リコール届出日：平成29年10月20日

リコール届出番号	外-2551	リコール開始日	平成29年10月20日
届出者の氏名又は名称	フォルクスワーゲン グループ ジャパン株式会社 代表取締役社長 ティル・シェア	製作国：イギリス 製作者名：ベントレー モーターズ リミテッド 問合せ先：ベントレーコール（フリーダイヤル） 0120-97-7797	
不具合の部位（部品名）	メーターパネル制御ユニット		
基準不適合状態にあると認める構造、装置又は性能の状況及びその原因	座席ベルト非装着時の警報制御を行うメーターパネル制御ユニットのプログラムが不適切なため、シートベルト非装着状態で走行中、協定規則第16号の技術的な要件に定められた警報が行われない。そのため、保安基準第22条の3の基準に適合しない。		
改善措置の内容	全車両、メーターパネル制御ユニットのプログラムを変更する。		
不具合件数	0件	事故の有無	無し
発見の動機	本国からの情報による。		
自動車使用者及び自動車分解整備事業者に周知させるための措置	<ul style="list-style-type: none"> 自動車使用者：ダイレクトメール、電話、または訪問により通知する。 自動車分解整備事業者：日整連発行の機関誌に掲載する。 対策実施済車には、運転者席側ドア開口部のドアロックストライカ付近に外-2551のステッカーを貼付する。

改善箇所説明図

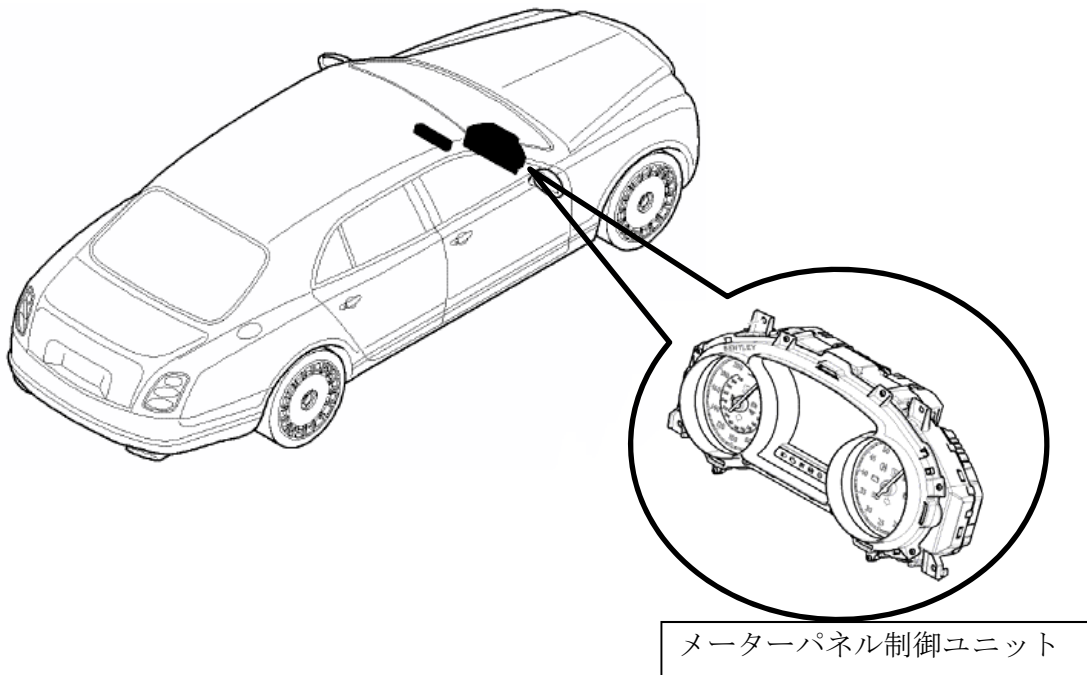
不具合の内容

座席ベルト非装着時の警報制御を行うメーターパネル制御ユニットのプログラムが不適切なため、シートベルト非装着状態で走行中、協定規則第16号の技術的な要件に定められた警報が行われない。そのため、保安基準第22条の3の基準に適合しない。

改善の内容

全車両、メーターパネル制御ユニットのプログラムを変更する。
